BOLETIM TÉCNICO

21-006 BR

Modelos: Sentra Ano Modelo 2017 à 2020 (após facelift)

SUBSTITUIÇÃO E PROTEÇÃO DO INTERRUPTOR DA LUZ DE FREIO

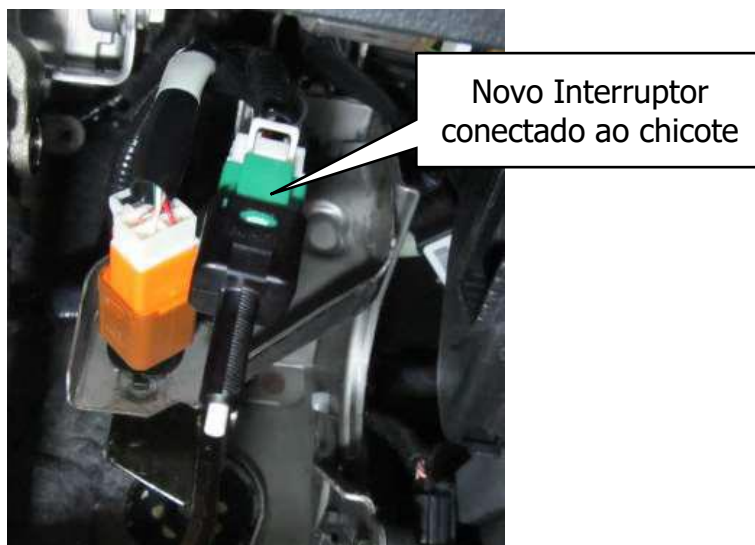
- 2) Identifique no pedal de freio o interruptor da luz de freio
 - a. Desconecte o chicote do interruptor da luz de freio;
 - b. Gire o interruptor da luz de freio em sentido anti-horário para remover;

****ATENÇÃO: o Interruptor da luz de freio é de cor preta e é o componente localizado na parte superior conforme mostrado na figura acima. ****

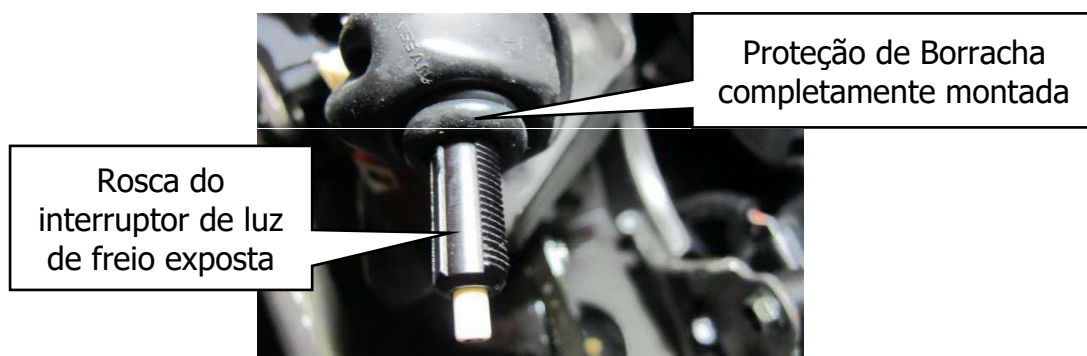
- 4) Insira o atuador (ponta retrátil) do interruptor através da abertura da Proteção de Borracha conforme figura abaixo.

- 5) O lado de maior diâmetro da Proteção de Borracha deverá ser estendido até que cubra completamente o interruptor e o conector do chicote.

- 6) Quando montado corretamente a Proteção de Borracha, a rosca do interruptor da luz de freio estará exposta conforme a figura acima.
- 7) Dobre a abertura maior da Proteção de Borracha ao redor do interruptor e do conector.

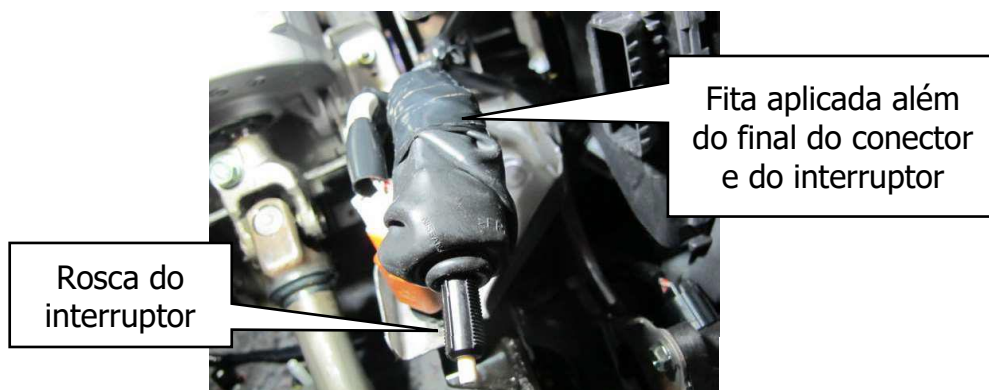
- 8) Aplique fita isolante garantindo que a maior abertura esteja completamente fechada e selada. A aplicação da fita deverá ultrapassar a porção final da proteção de borracha em aproximadamente 30mm

*****ATENÇÃO** Cuidado para não aplicar a fita isolante sobre a rosca do interruptor;***

A aplicação da fita deverá ser realizada passando do final da maior abertura do grommet em pelo menos 30mm para garantir a proteção adequada;

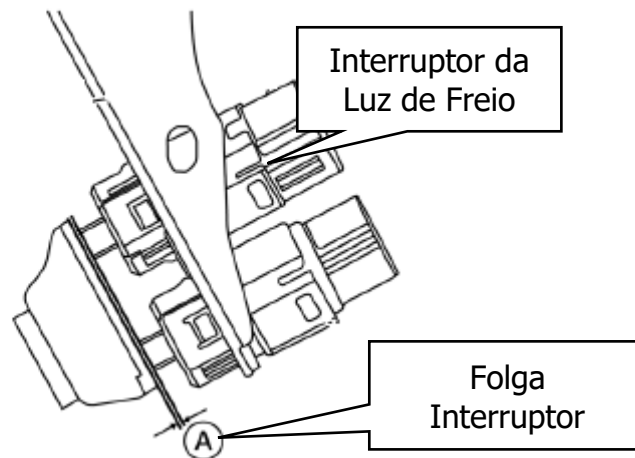
10) Ajuste o interruptor da luz de freio (ajuste de folga). Utilize o capítulo BR do manual e um calibre de lâminas.

ATENÇÃO Capítulo BR → **Folga (A) entre 0,74 e 1,96mm** – Quando o pedal de freio estiver em posição de repouso, as luzes deverão estar apagadas.
